改善箇所説明図

エアバッグ装置
(運転席および助手席用の配線)

図は助手席側の座席下部を示す
1は当該配線を示す

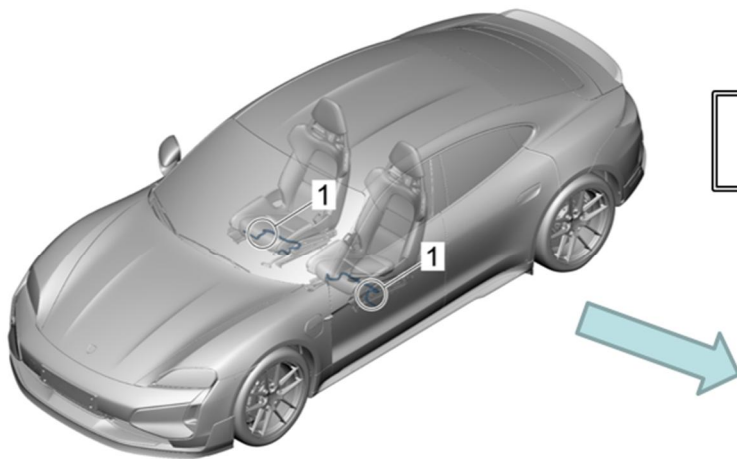
運転席及び助手席下部に備えられている配線において、製造工程が不適切なため、適切に配索されていないものがある。そのため、座席調整時に配線が損傷してエアバッグ警告灯が点灯し、最悪の場合、衝突時にサイドエアバッグが正常せず、乗員が過度の負傷を負うおそれがある。

全車両、運転席及び助手席下部の配索を点検し、仕様と異なる場合は修正する。
なお、配線が損傷している場合は、新品に交換する。
